ANALYSE CITOYENNE du 24/04/2022 DE LA

NOTE STRATEGIQUE DE BRUXELLES MOBILITE POUR L'AVENUE DE TERVUEREN (date officielle de création 11/11/2020 - dernière modification 10/05/2021)

Les commentaires qui suivent portent sur la Note d'orientation stratégique (NOS) reçue du cabinet Van den Brandt à la veille du réaménagement provisoire du rond-point Montgomery, le 25/02/2022 à 21h34.

Proposition de vue en coupe de l'avenue, par la commune d'Etterbeek, à la suite de la concertation de juin 2020.

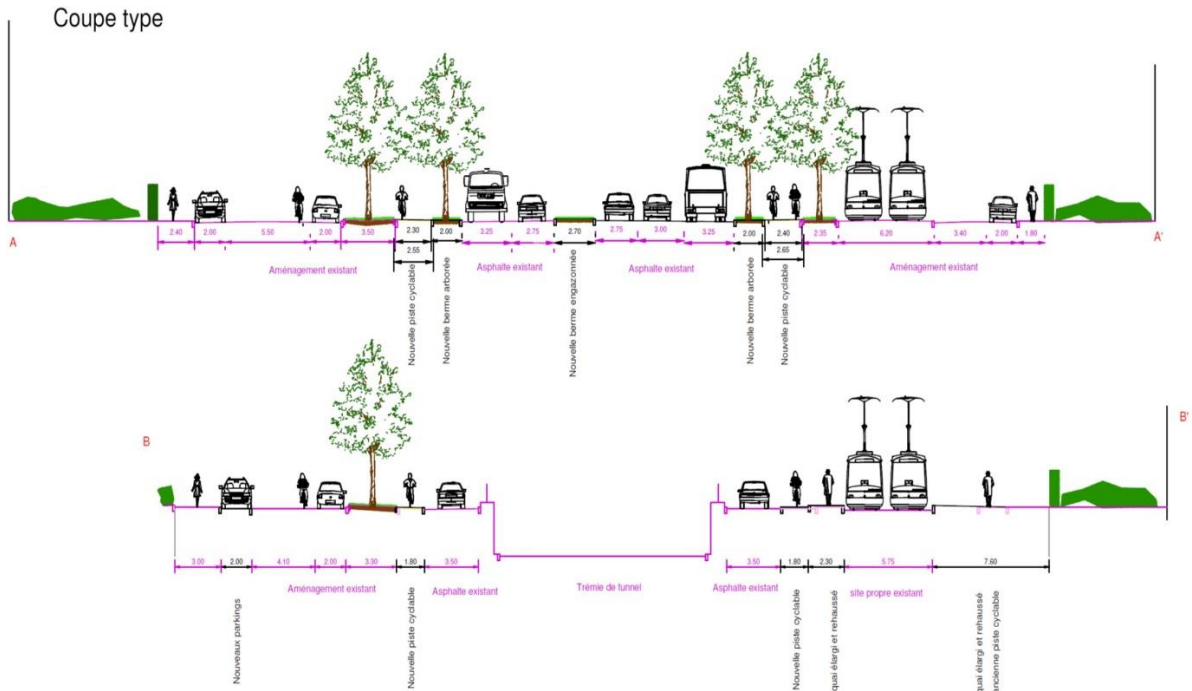
Il est à noter que le projet proposé par la commune d'Etterbeek, plaçant des pistes monodirectionnelles de part et d'autre des voies centrales, réduites par rapport à la configuration actuelle, tend bien, lui, à restituer cette perspective, les rangées d'arbres ajoutées l'étant au centre. Nous encourageons les autorités régionales à s'inspirer de la proposition d'Etterbeek sur ce point, rappelée à la première figure de ce document-ci.
